Informe No. LM-PI-USVT-001-2021

Evaluación de movilidad peatonal y ciclista en la intersección de las Garantías Sociales

Unidad de Seguridad Vial y Transporte

Mayo, 2021

Figura 11. Trayectorias peatonales (izq.) y ciclistas (der.) en acceso noreste de la intersección.
 Nota: Generado a partir de imagen de Google Earth, 2021.

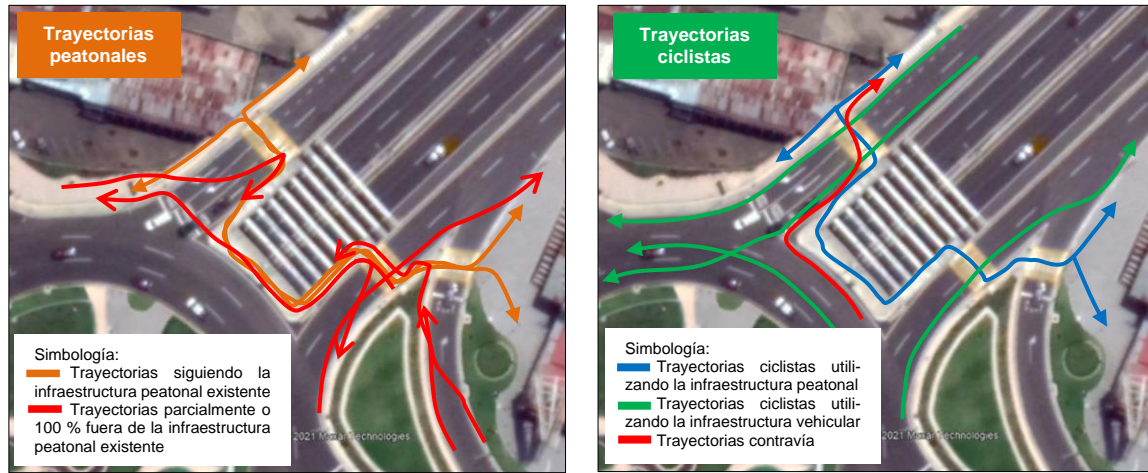
En cuanto a peatones, es evidente que los pasos peatonales que se construyeron, así como los tramos de acera protegidos por barreras rígidas de concreto (sobre las vigas superiores del viaducto), obligan a las personas a realizar un cierto recorrido para atravesar la intersección de forma segura; sin embargo, esto no quiere decir que esta sea la ruta más directa para los peatones, ni que responda a las líneas de deseo peatonal si no existiesen estas barreras físicas. A pesar de estas barreras, se identificaron otras trayectorias peatonales (ver Figura 11), las cuales son más congruentes con las posibles líneas de deseo peatonal en ciertos puntos, pero que actualmente generan un riesgo para la persona, ya que están fuera de la infraestructura peatonal construida.

En cuanto a ciclistas, no se diseñó ninguna facilidad para estos usuarios vulnerables, pese a que es una rotonda multicarril de alto flujo vehicular, lo cual eleva el riesgo de conflictos y siniestralidad para estos usuarios. Por lo tanto, en la Figura 11 se registraron las trayectorias ciclistas que se evidenciaron, tanto aquellas en que la persona ciclista hace uso de la infraestructura peatonal existente (montada en la bicicleta), así como las trayectorias en que la persona ciclista está compartiendo el espacio con los vehículos automotores, e incluso una maniobra contravía. Si bien es cierto la bicicleta también es un vehículo, no hay ningún tipo de adaptación, ni demarcación, ni señalización que indique que es un espacio compartido vehículo automotor – bicicleta.

Figura 20. Trayectorias peatonales en acceso noreste de la intersección que están parcialmente o totalmente fuera de la infraestructura peatonal existente.

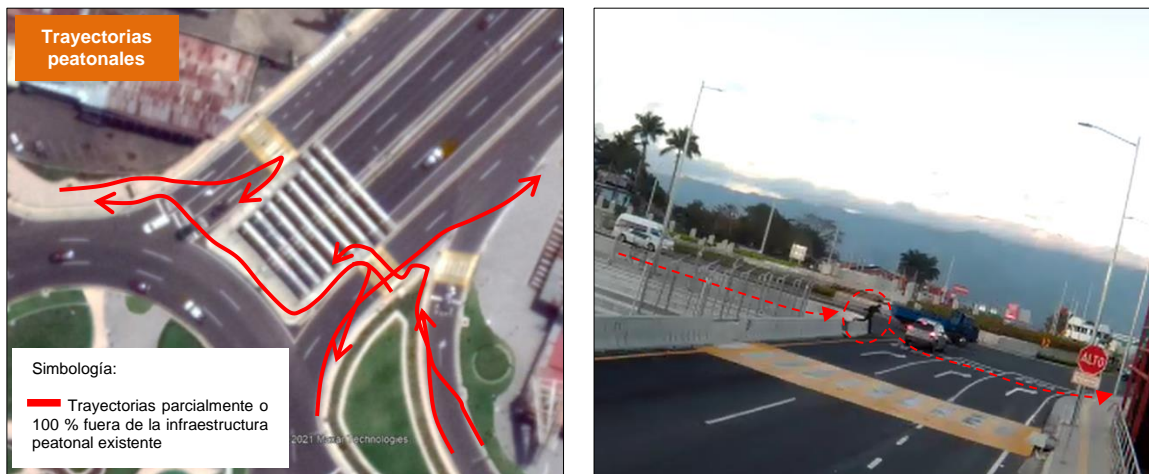
Las trayectorias peatonales que se retomaron en la Figura 20 evidencian que toda la infraestructura peatonal debe responder a las necesidades de movilidad; es decir, no solo la ubicación de los pasos peatonales, sino el mismo diseño de las aceras y de las islas, las cuales deben de posibilitar recorridos más directos, considerando las rutas más naturales para los peatones, unido a un diseño urbanístico y paisajístico atractivo.

Figura 22. Posibles puntos de cruce peatonal que podrían donde se podrían justificar pasos peatonales adicionales al circuito de infraestructura peatonal en el área de la rotonda, a manera ilustrativa, los cuales se analizarían y definirían a partir del estudio integral de movilidad.

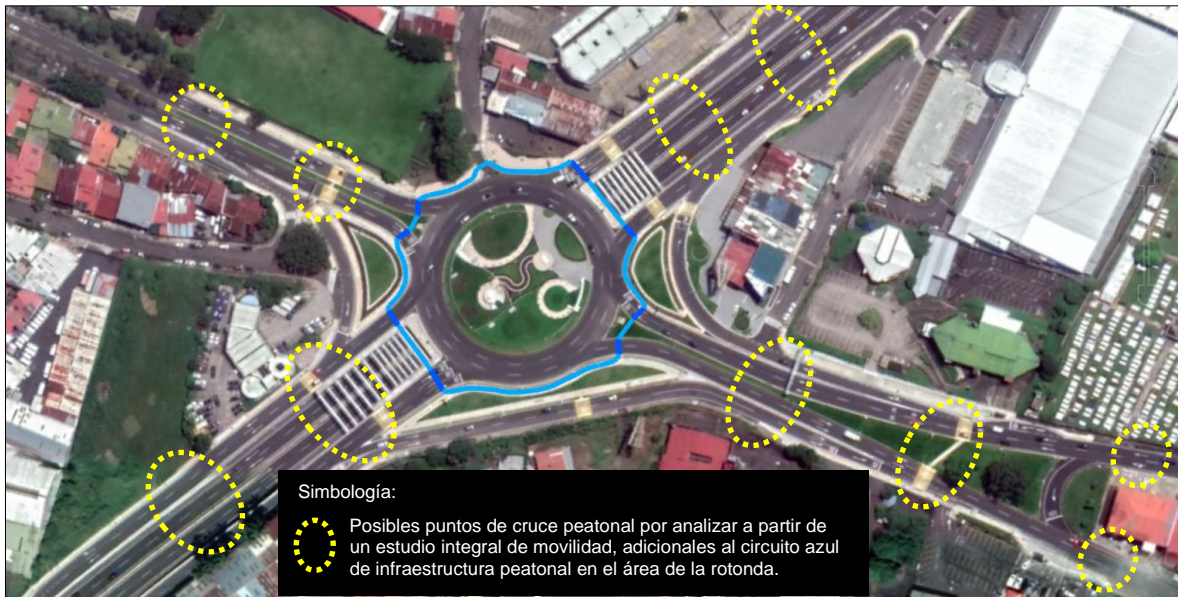
Por lo tanto, en el caso de que un estudio de movilidad hubiese confirmado que 6 m hubiese sido la distancia ideal de los pasos peatonales con respecto a la rotonda (para esta rotonda en particular), es muy posible que se hubiesen requerido otros pasos peatonales en diversos puntos de los diferentes accesos a la rotonda, tal como se de manera ilustrativa en la Figura 22 como posibles puntos de estudio para la movilidad peatonal.

Además, se resalta que más pasos peatonales en las rampas o vías de acceso y salida de la rotonda serían de alta importancia para gestionar mejor las velocidades de circulación del tráfico automotor, ya que como se había indicado anteriormente, las velocidades medidas en el acceso noreste hacia la rotonda revelaron una velocidad de operación de 70 km/h, la cual no es congruente con un ambiente más pacificado dada la interacción con otras personas usuarias de la vía.

Figura 24. Diversidad de trayectorias ciclistas cercanas al acceso noreste de la intersección.
 Nota: Generado a partir de imagen de Google Earth, 2021 (imagen izquierda).

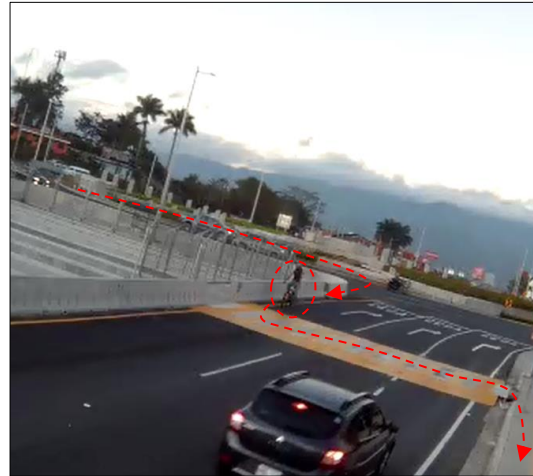
En cuanto a la movilidad ciclista, el diseño de la nueva intersección no consideró infraestructura segregada para estos usuarios, ni tampoco demarcó posibles espacios compartidos entre bicicletas y vehículos automotores. Retomando en la Figura 24 las trayectorias ciclistas, se evidencia que hay ciclistas que prefieren utilizar la infraestructura peatonal para cruzar la intersección, sea porque coincide más con su ruta (generalmente la más directa), o bien, porque la persona se siente más segura, a diferencia de compartir la vía con los vehículos automotores propiamente en la rotonda. La Figura 24, además, muestra una trayectoria contravía, la cual se identificó en tempranas horas de la mañana, cuando el tránsito vehicular por el acceso noreste a la rotonda era aún bajo. A pesar de no ser una trayectoria frecuente, esto refuerza el hecho de que no se diseñó infraestructura ciclista para este proyecto vial.
